Sheet: /  
File: Discrete\_linear\_regulator.kicad\_sch

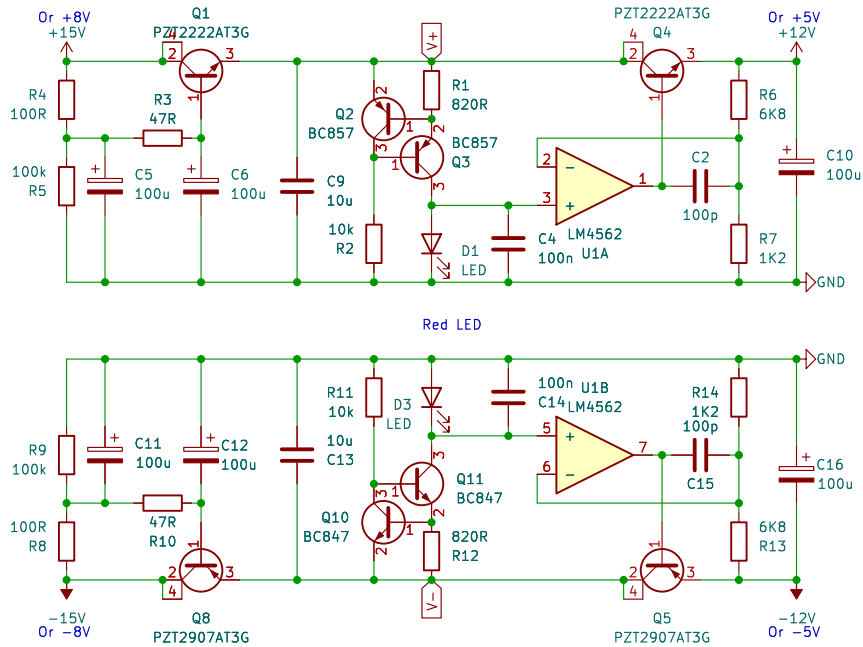
Check 857 pinout

10uF instead of 100uF?

For +5V:  
R6 = R13 = 2K7Ω  
R7 = R14 = 1K5Ω

input decoupling capacitor for LM4562
